Bebauungsplan K 76
„Limburger Straße II“
der Stadt Königstein - Kernstadt

Abwägung

der abwägungsrelevanten Stellungnahmen, die im Verfahren nach §§ 3 (2) und 4 (2) BauGB
abgegeben worden sind

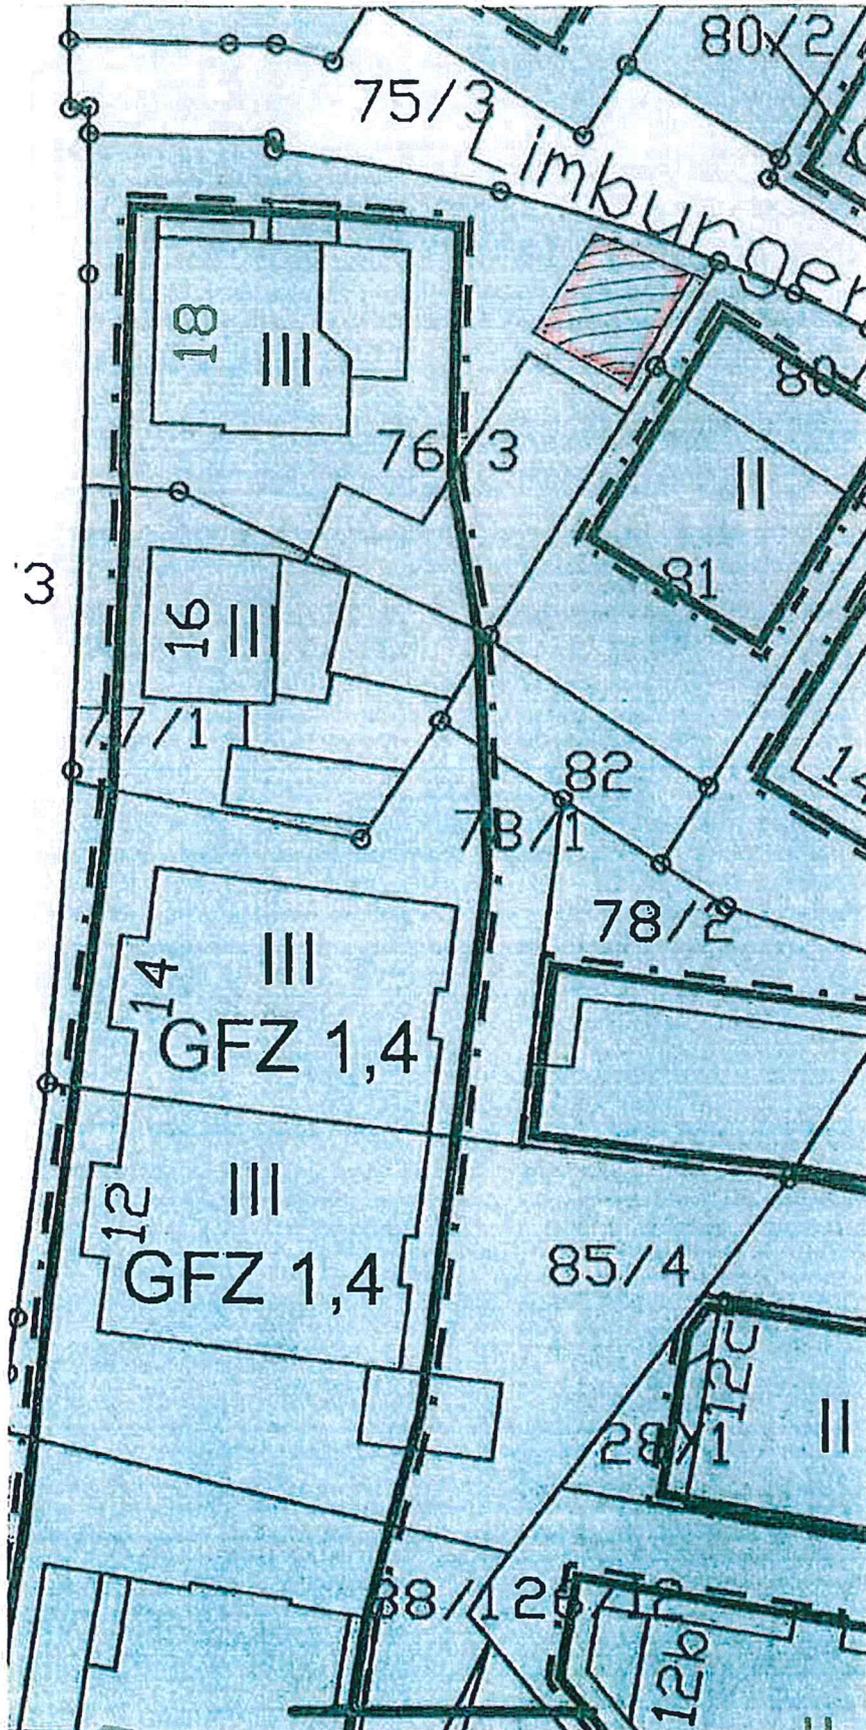
Der Stellungnehmer regt an einen von ihm in einer Skizze markierten Bereich ebenfalls bebaubar zu machen. In der Planung wird eine Verminderung der jetzt bestehenden Baufläche gesehen. Die Wegeparzelle zur Limburger Straße 18a wurde der Stadt unentgeltlich überlassen, damit auch die Andienung der Hinterleger ermöglicht werden kann. Daher bittet der Stellungnehmer darum seinem Anliegen nachzukommen.

beigefügt übersende ich Ihnen einen Plan, mit dem ich sie bitten würde, die Aufstellung des Bebauungsplanes dahingehend zu ändern, daß der schraffierten Teil auch bebaubar werden kann. Durch den Wegfall der linken Seite zum Haus 16 habe ich eine Verminderung meiner jetzig bestehenden Baufläche. Ich bitte dies entsprechend zu berücksichtigen. Wir haben seinerzeit die Wegeparzelle zu Limburgerstrasse 18 A der Stadt überlassen, unentgeltlich, damit auch die Andienung der Hinterleger ermöglicht werden kann.

Den Anregungen wird gefolgt und der Bebauungsplan für diesen Bereich entsprechend geändert.

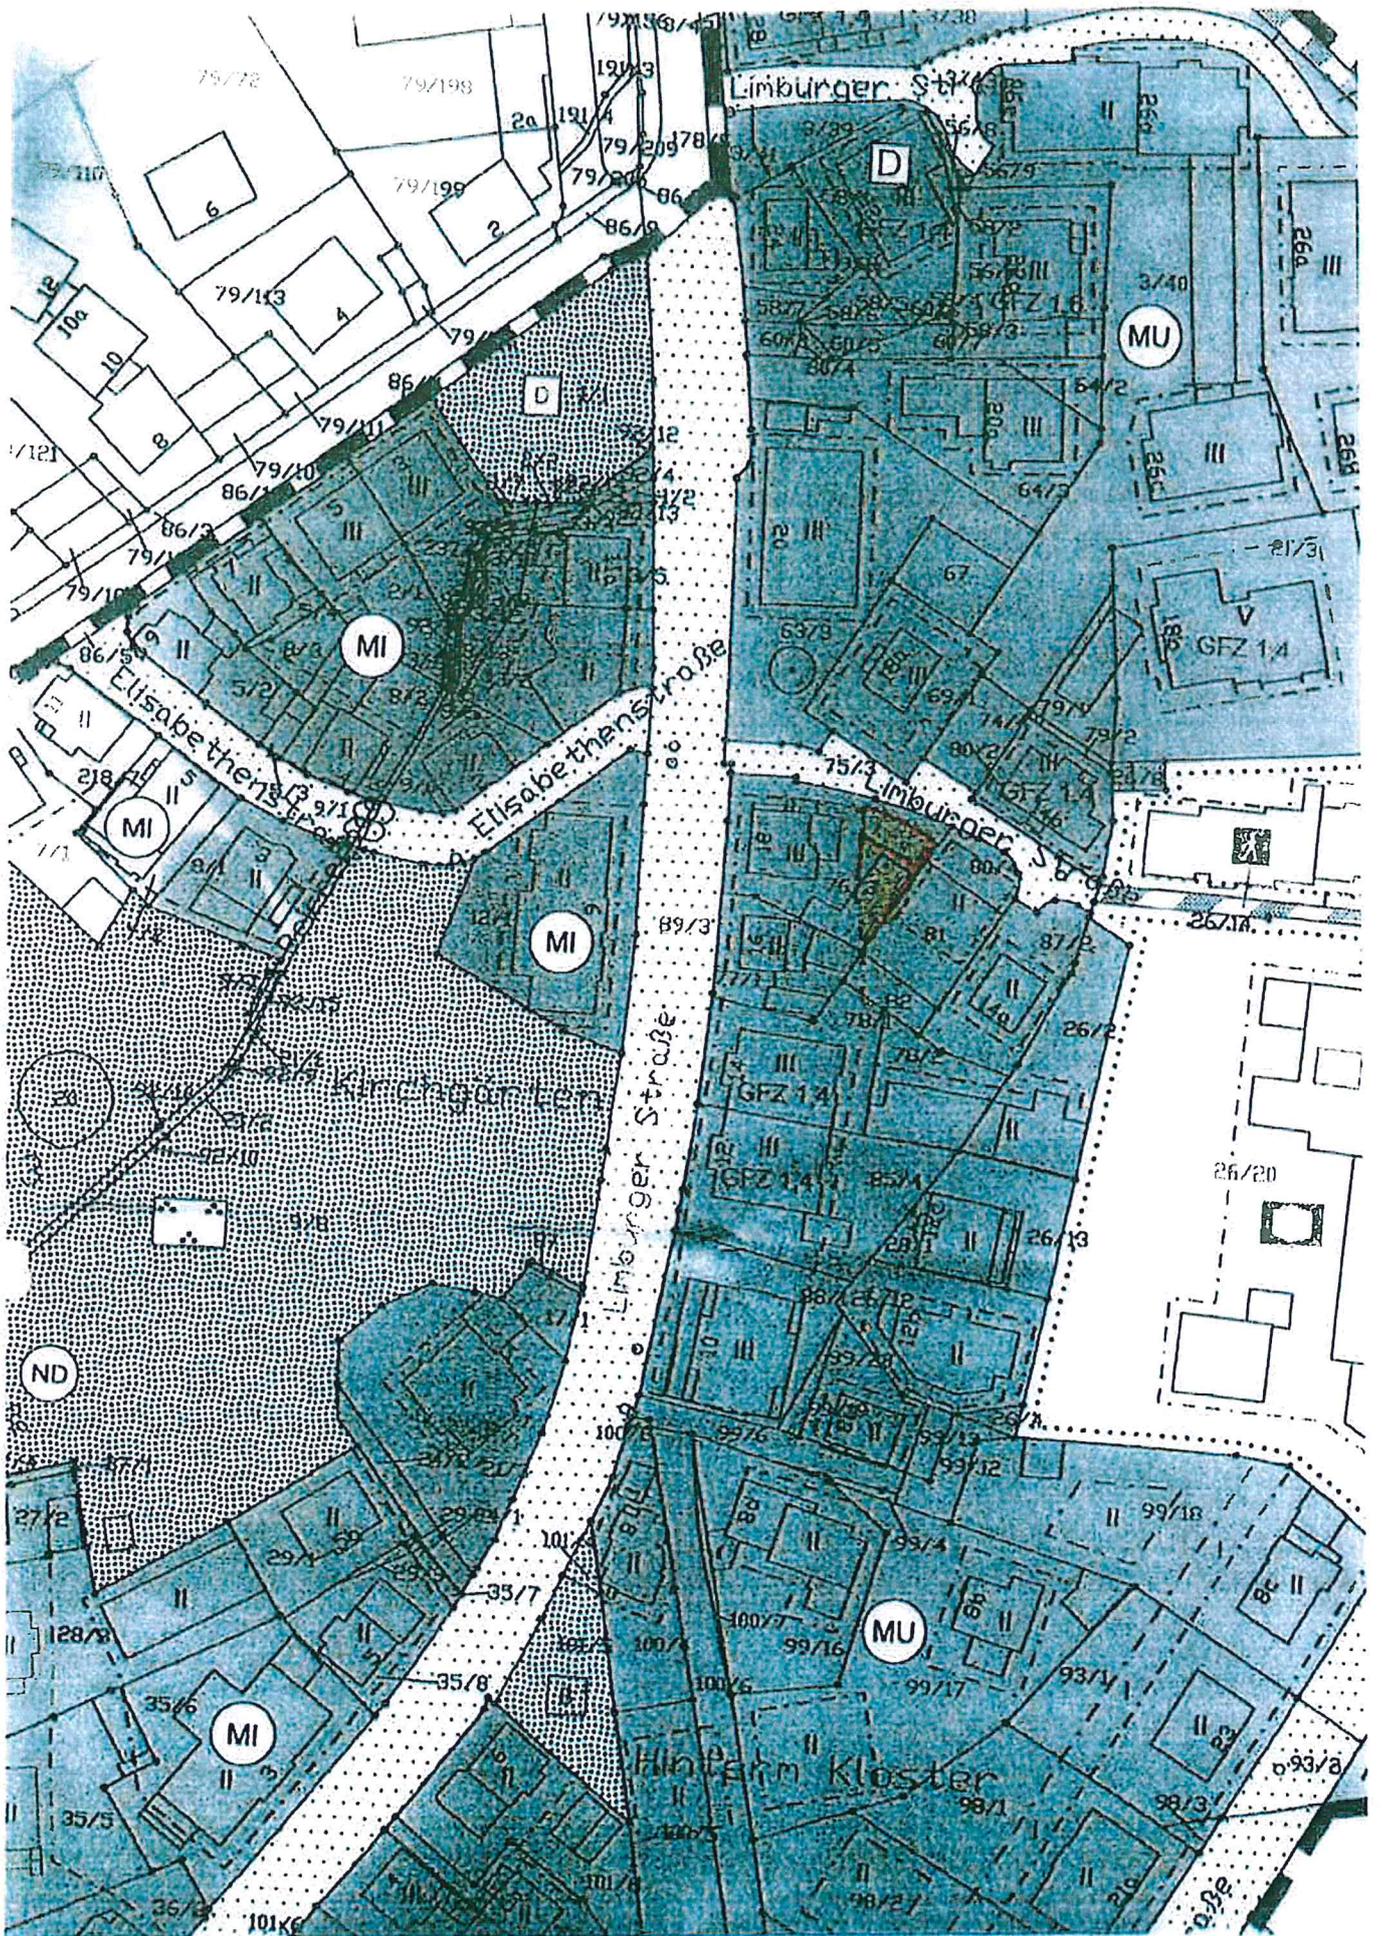
Wie am Freitag in Ihrem Büro besprochen, bitte ich Sie um Anpassung des Baufensters in der Limburger Str. 18.

Es handelt sich um ein Garagen-Wohngebäude, wie in dem anhängenden Plan von mir eingezeichnet. Bitte passen Sie die Erweiterung des Baufensters nach Ihren Möglichkeiten in Größe des Hauses oder komplett mit dem Vorplatz an.

Den Anregungen wird gefolgt und das Baufenster entsprechend angepasst.
